三菱配電用変圧器

BXN-11556-111

油入変圧器 N シリーズ防振ゴム変更のお知らせ

図 1 従来品

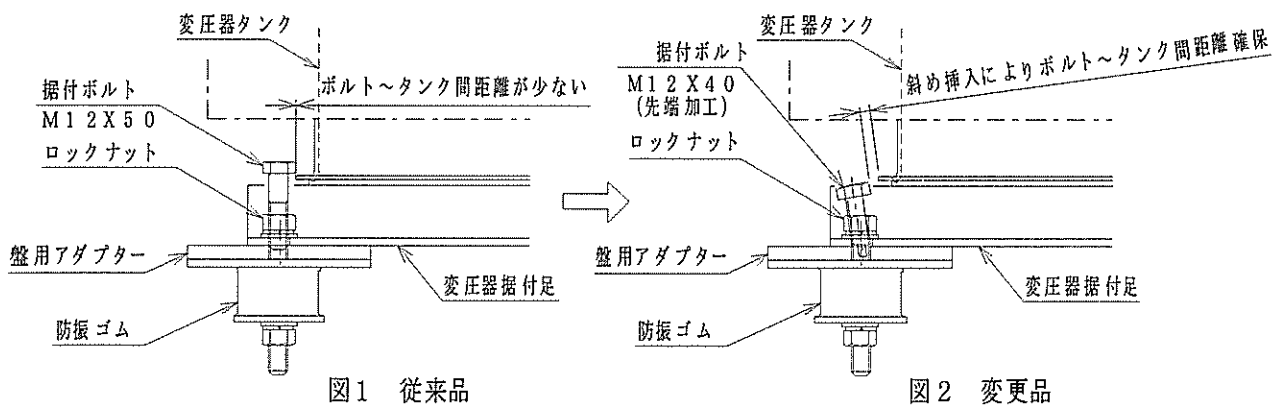
図 1 の通り、盤取付けの場合の据付ボルトと変圧器タンクの距離が近い場合、変圧器製作上の公差によっては、据付ボルトを取付ける際に、変圧器タンクと干渉する可能性がありますので、据付ボルトを図 2 の通り変更いたします。

2010年6月17日（木）以降の出荷分より変更品の防振ゴムを適用いたします。
